Europejski Fundusz Rolny na rzecz Rozwoju Obszarów Wiejskich
Europa inwestująca w obszary wiejskie
Budowa targowiska miejskiego w Paczkowie przy ul. Jagiellońskiej
Projekt współfinansowany ze środków Unii Europejskiej w ramach działania
„Podstawowe usługi dla gospodarki i ludności wiejskiej” objętego
Programem Rozwoju Obszarów Wiejskich na lata 2007 – 2013

ZP.27.271.1.2013
000529373
URZĄD MIEJSKI
48-370 Paczków,
Rynek I

dotyczy: postępowania o udzielenie zamówienia publicznego prowadzonego w trybie przetargu nieograniczonego na budowę targowiska miejskiego w Paczkowie przy ul. Jagiellońskiej

UKŁAD SIECIOWY TN-S SZYBKE WYŁĄCZENIA ZASILANIA

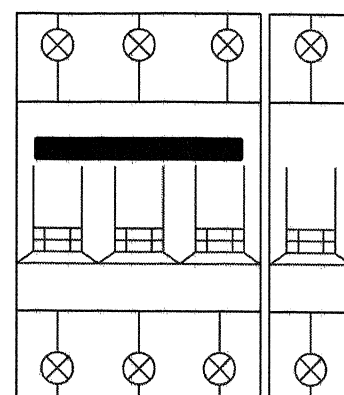
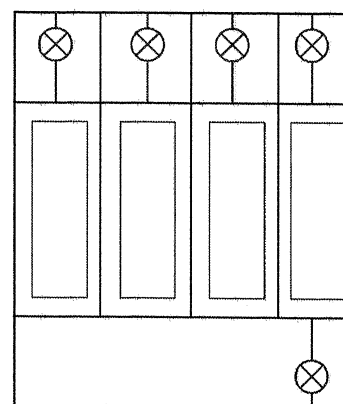
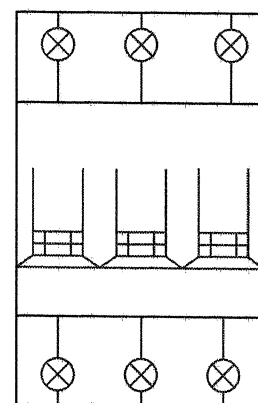
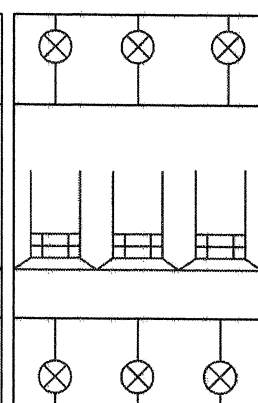
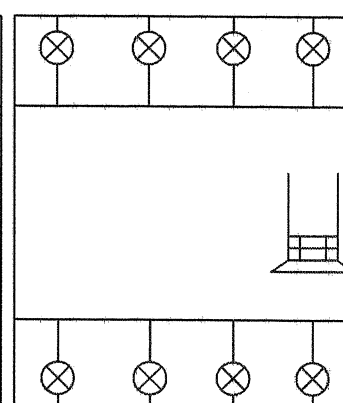
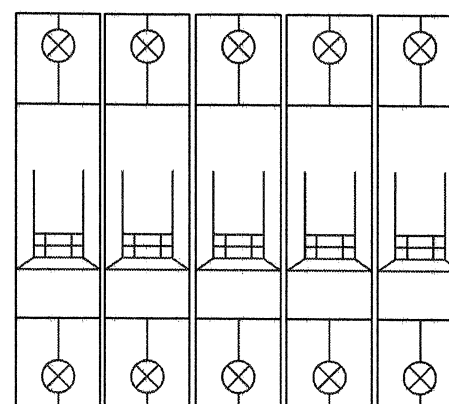
rozdzielenie prądu – brak schematów ideowych

Rozdzielnie prądu – schematy ideowe stanowią załącznik do niniejszego pisma.
